**Bürgerinitiative
„Kein Energiespeicher am Rennsteig e.V.“**

**Diskussionsbeitrag über den Vortrag
Trianel zur Auswahl des
Oberbeckenstandorts am 5. RT**

Der Diskussionsbeitrag hat Thesen Trianel im Vortrag am 5. Runden Tisch am 02.02.2013 zum Gegenstand.

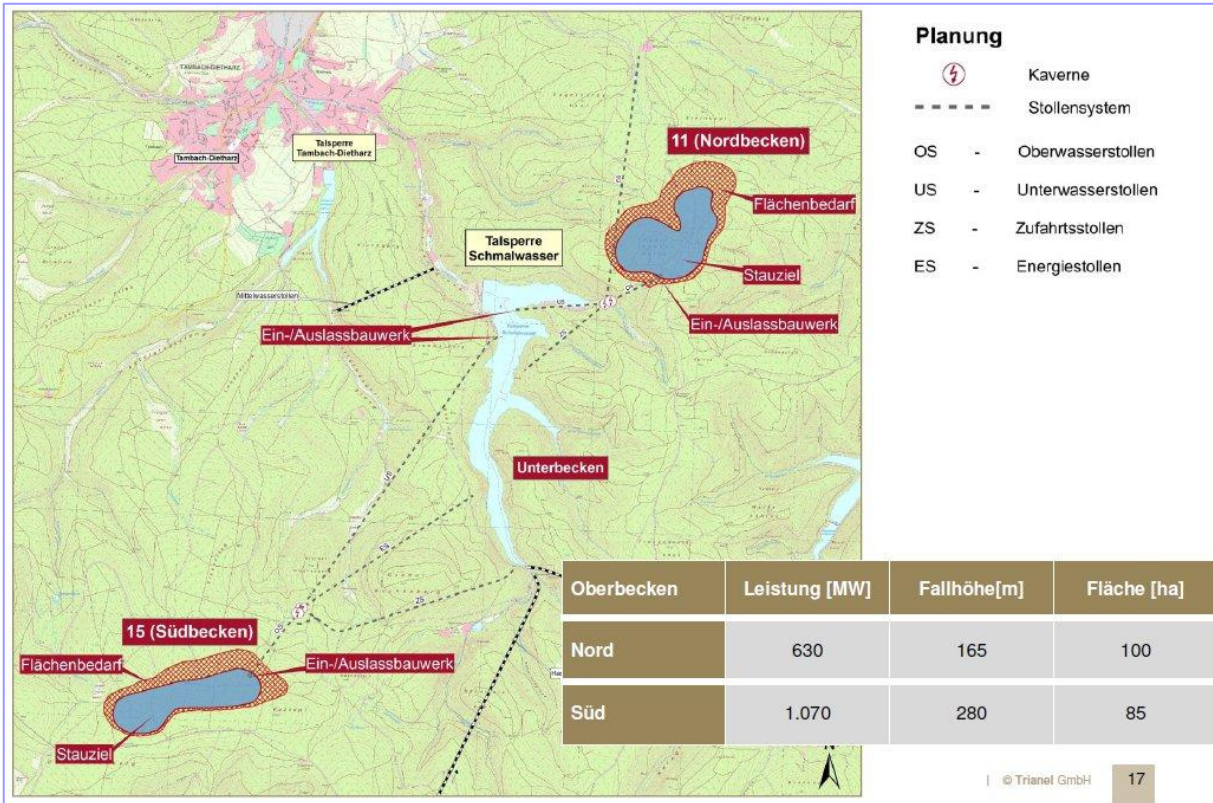
These 2: Die spezifischen Investitionskosten sind bei Gräfenhain um 30% höher als bei Rennsteig

Unter der begründeten Annahme der investitionsseitigen Vergleichbarkeit der PSW Goldisthal und Schmalwasser lässt sich folgende Kostenaufteilung ableiten:

Entscheidende Vorteile der Variante Gräfenhain:

- Geringere Aufwendungen für Untertagebau (- 48%)
- Kürzere Kabeltrasse (- 45%)
- Unberücksichtigt bleiben mögliche Einsparungen durch oberirdische Maschinen- und Transformatorgebäude

Die spezifischen Investitionskosten sind bei Gräfenhain **um 2% niedriger**, als bei Rennsteig. Damit ist die These Trianels nicht haltbar.
